# 设计变更,补充通知单

工程名称 开元壹号62#地块

暖施变更007

修改原因:根据现场情况调整

图号 DRAWING NO.  
暖通变更007-附图1

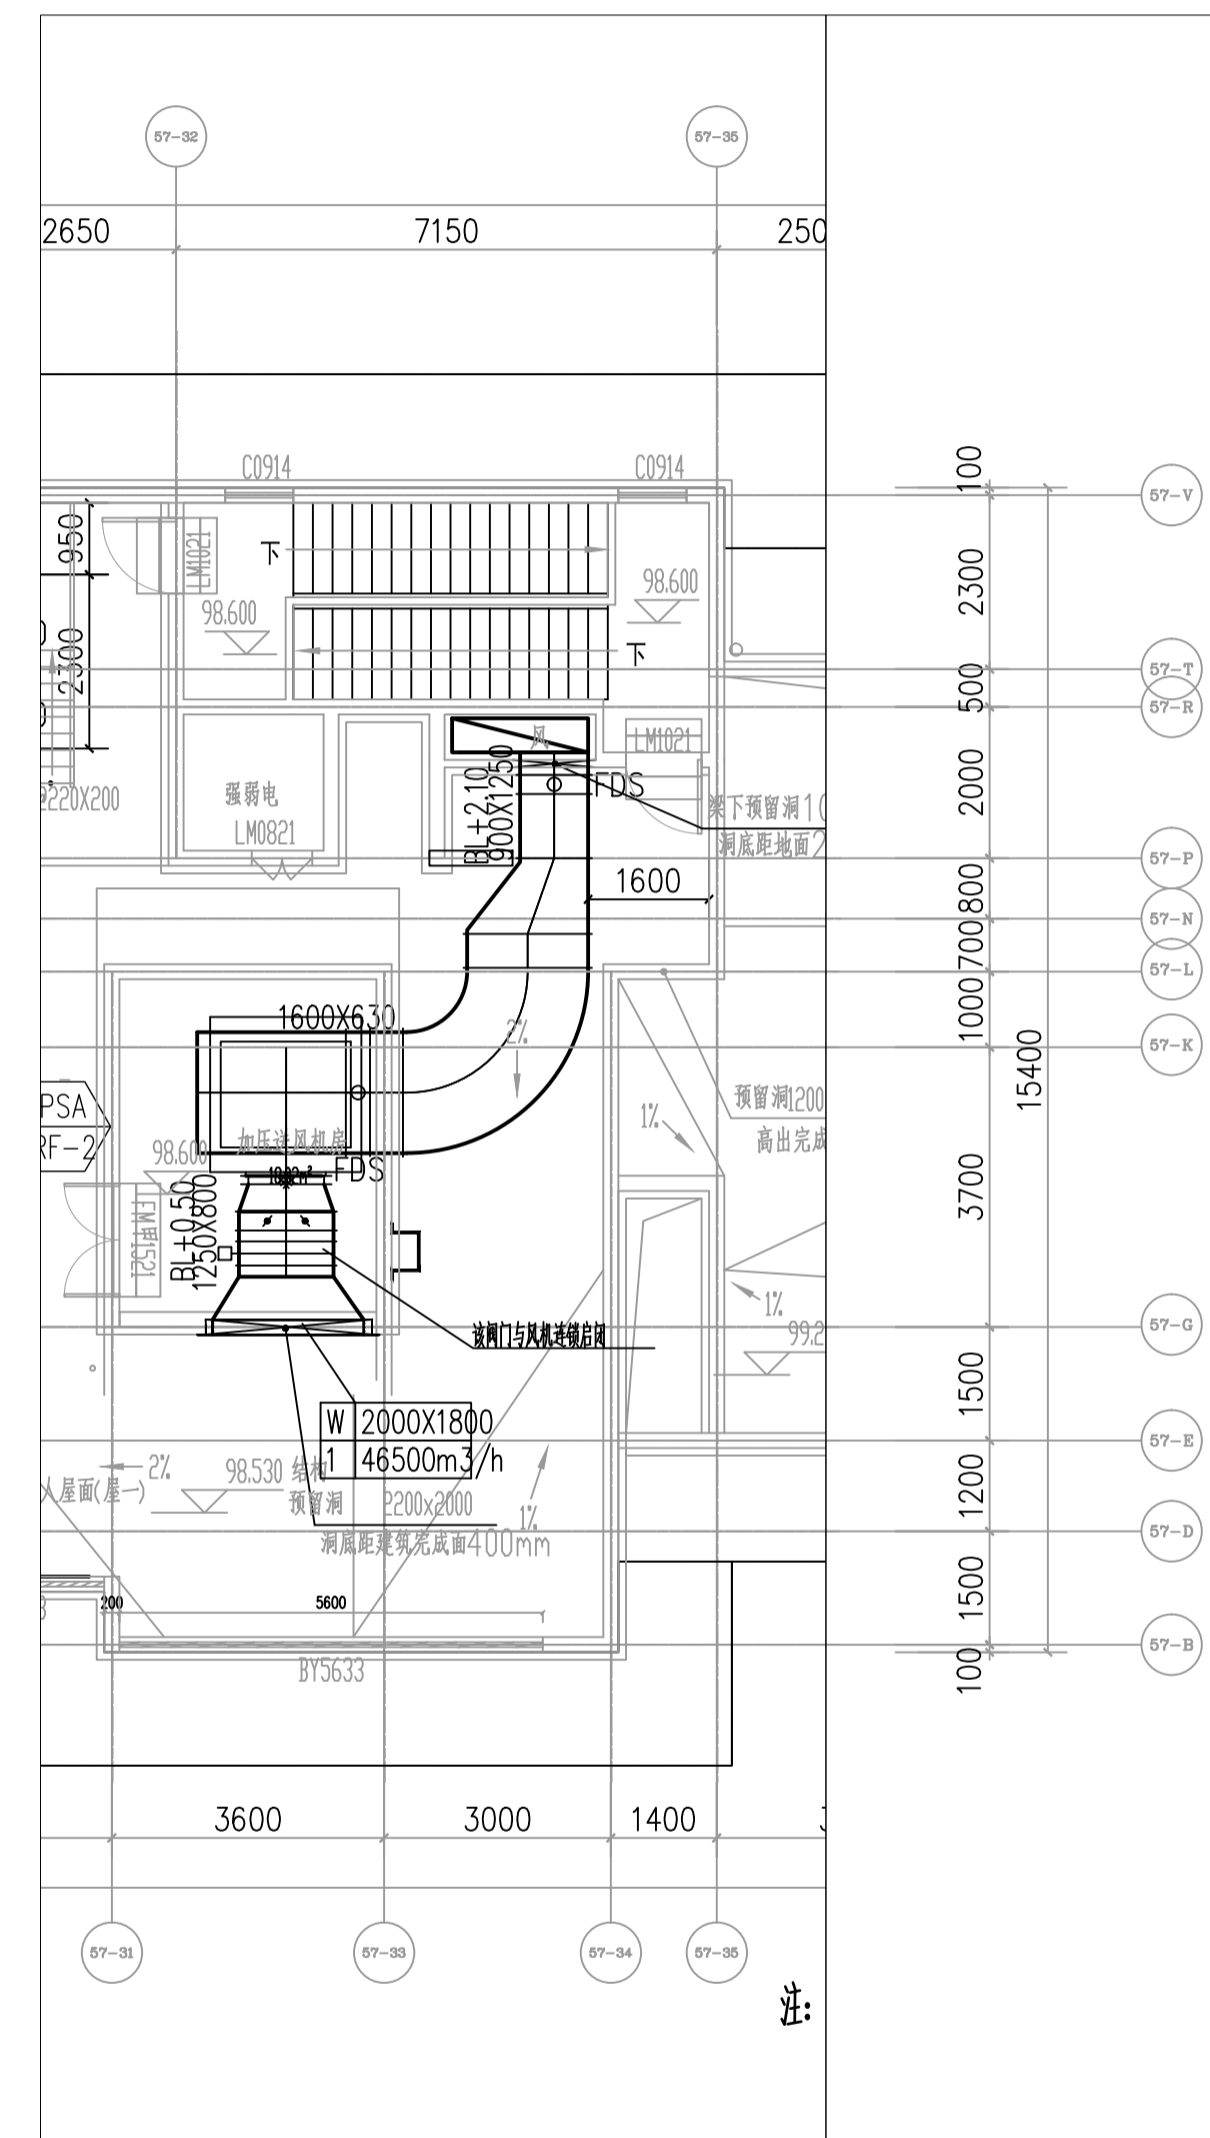
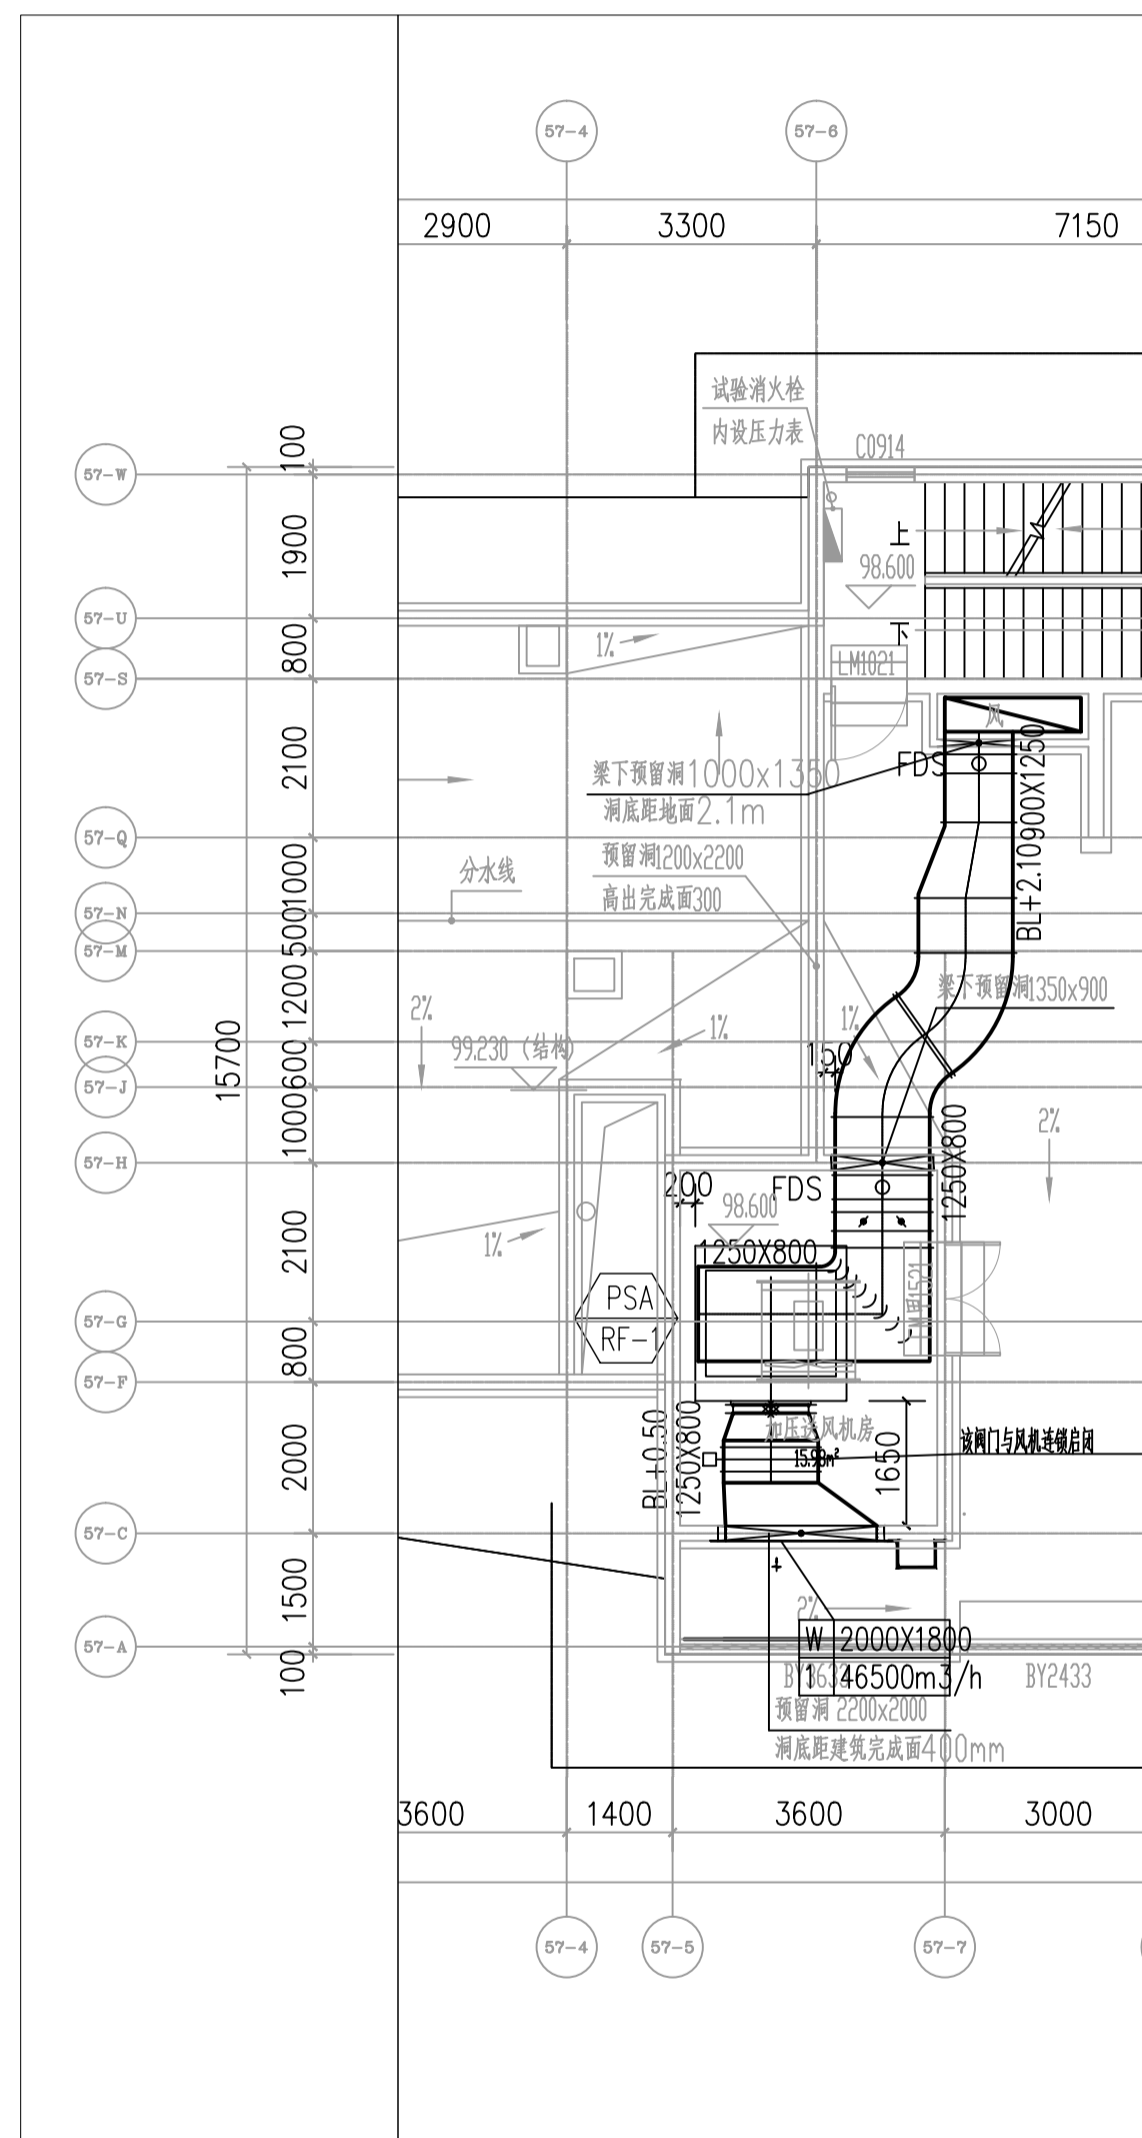
1. 根据建施变更026, 51#、52#前室正压送风口大小调整为400\*2050.
2. 51#、53#负二层储藏间防火风口取消, 56#楼负二层储藏间单层格栅风口取消.
3. 根据现场情况屋面正压送风管走向及正压送风机参数做相应修改, 详见变更单附图01及51#楼M-WI-14(A)-修1、52#楼M-WI-13(A)-修1.
